**Avis en date du 21 juin 2019
de la Mission régionale d'autorité environnementale d'Île-de-France
sur le projet de l'îlot 3E de la ZAC Ivry Confluences à Ivry-sur-Seine (94)**

Le présent avis porte sur le projet de construction de l'îlot 3E de la zone d'aménagement concerté (ZAC) « Ivry Confluences » à Ivry-sur-Seine (Val-de-Marne) et sur son étude d'impact datée d'avril 2019.

Figure 7 - Prise en compte de la pollution des milieux et du risque d'inondation - Source : Étude d'impact (p 119)

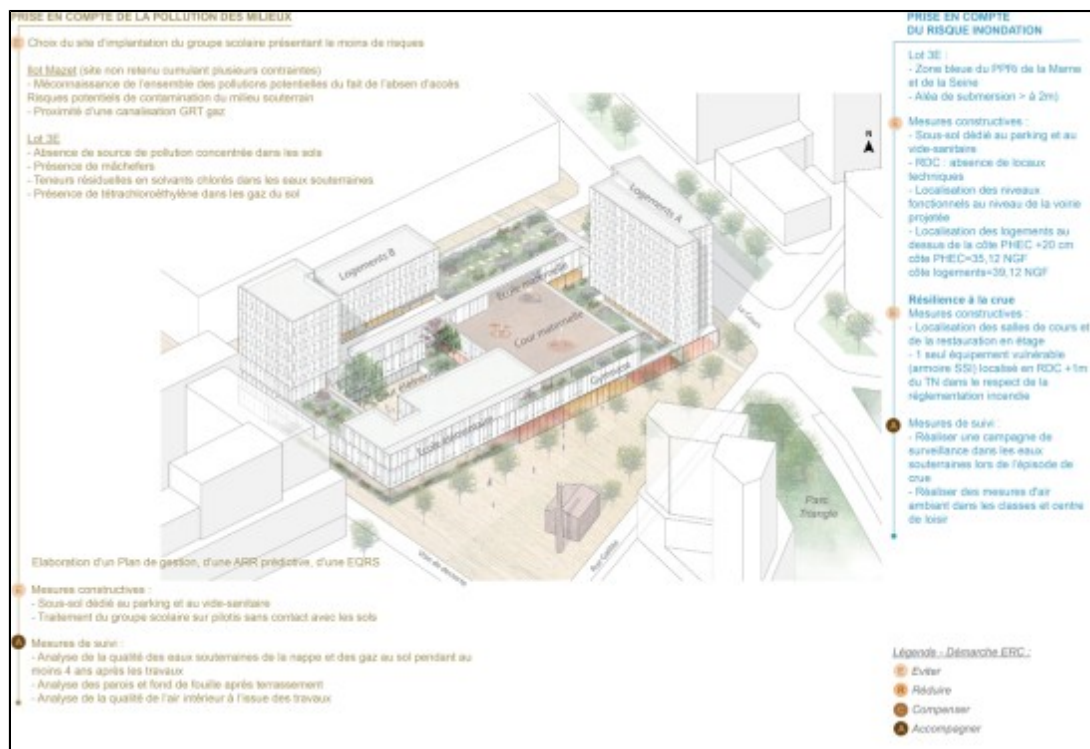
D'après cet audit, ont été identifiés, dans les gaz du sol, une contamination significative par les solvants chlorés et plus précisément par le perchloroéthylène (PCE) et, dans les eaux souterraines, un risque significatif de dégazage de solvants chlorés. Les teneurs relevées pour les composés organo-halogénés volatils (COHV) sont supérieures à la valeur de référence : de l'ordre de 1 650µg/m³ (piézair PzG3E-1) et de 2 460µg/m³ (piézair PzG3E-2) contre une valeur de référence de 250µg/m³. Pour sa bonne compréhension par le public, l'étude d'impact mérite d'être complétée par un rappel du référentiel utilisé.

Il peut de ce fait être suspecté une problématique de transfert significatif de composés volatils depuis le milieu souterrain, dont le composé majoritaire est le PCE, vers les futurs bâtiments du lot 3E, susceptible de dégrader la qualité chimique de l'air ambiant dans les espaces clos fréquentés de ces bâtiments. ».

- **de réaliser comme prévu dans le plan de gestion des prélèvements de sols et de gaz de sols, à la fin des travaux de terrassement puis des analyses de l'air intérieur des bâtiments construits**
- **en cas de teneurs en polluants mesurées plus importantes que prévu d'adapter le plan de gestion et d'actualiser l'analyse des risques résiduels (ARR)**
